**OGGETTO: 2018 CONCORSO OPERE DA VETRAIO – CPS (CENTRO PROFESSIONALE E SOCIALE) GERRA PIANO**  
ns.ref.: js

Spettabili ditte,  
Egredi Signori,  
con la presente presentiamo le nostre risposte alle domande ricevute per le opere oggetto di concorso.

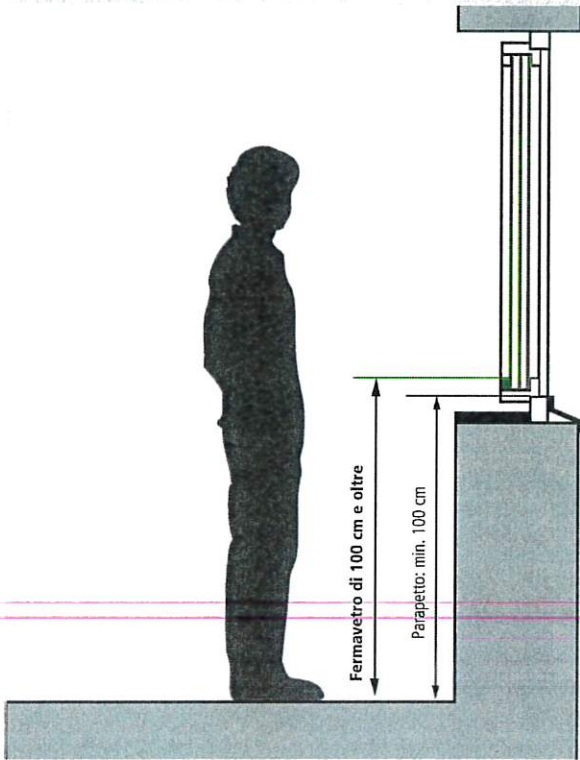
Pos. 628.802

Vetro NON isolante ma con requisito anti incendio classe EI 30

per interno, spessore 15 mm? o stratificato 18 mm?

Quale tipologia è corretta?

**Stratificato da 18mm è corretto**

Immagine tratte dalla direttiva 002 del SIGAB

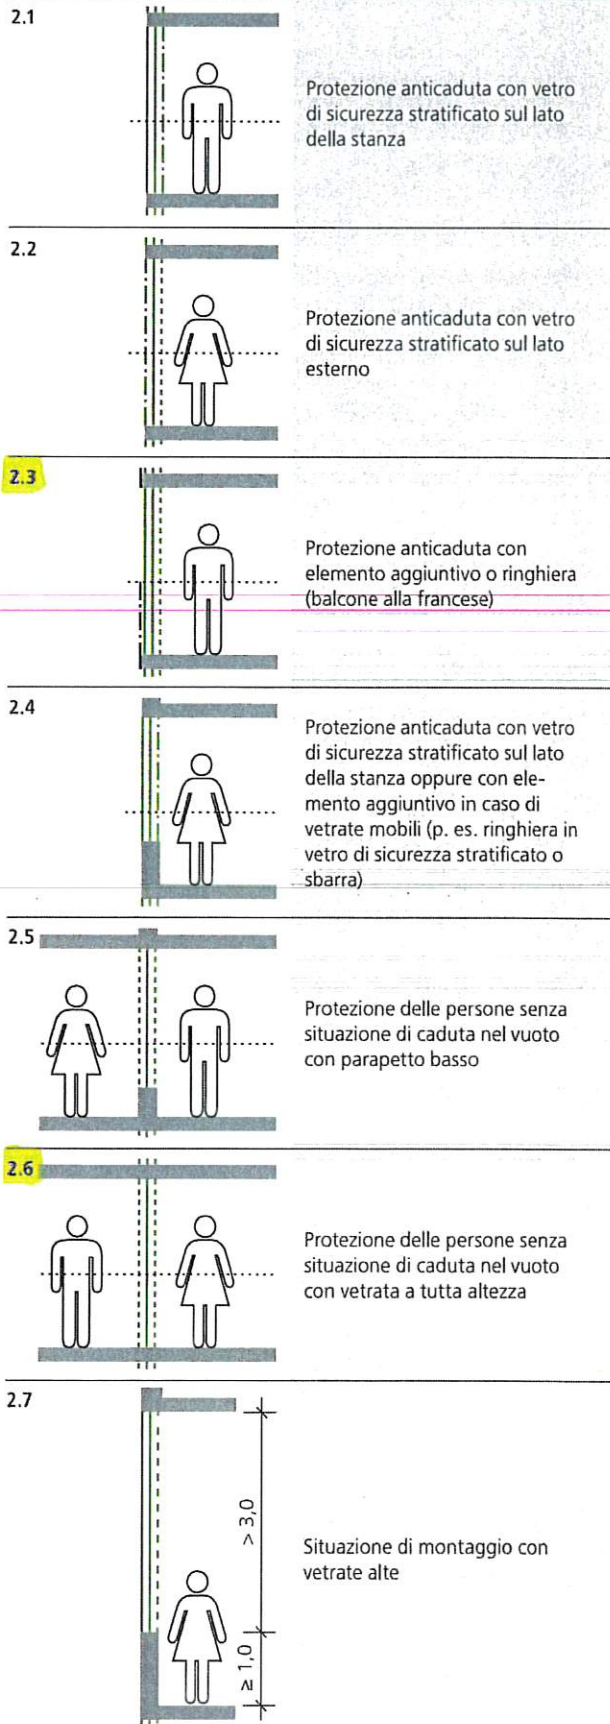
- I vetri richiesti hanno un vetro di sicurezza anti-infortunio solo da un lato, ma tutti quelli che vanno fino a terra devono essere di sicurezza da entrambi i lati

**I vetri delle tipologie di finestre alle pos. 212.801, 213.801, 213.802, 213.803, 213.804, 213.805, 214.801 e 214.802 del MO, hanno un vetro di sicurezza anti-infortunio esclusivamente sulla parte interna in quanto abbiamo la situazione descritta nella normativa UPI cap.2 "Direttive per l'uso del vetro", cp. 2.3 "protezione anticaduta con elemento aggiuntivo o ringhiera (balcone alla francese)".**

**I vetri della porta P1 e della porta P2, rispettivamente alle pos. 411.801, 411.802 del MO, dovranno avere un vetro di sicurezza su entrambi i lati come descritto nella normativa UPI cap. "Direttive per l'uso del vetro", cp. 2.6 "Protezione delle persone senza situazione di caduta nel vuoto con vetrata a tutta altezza".**
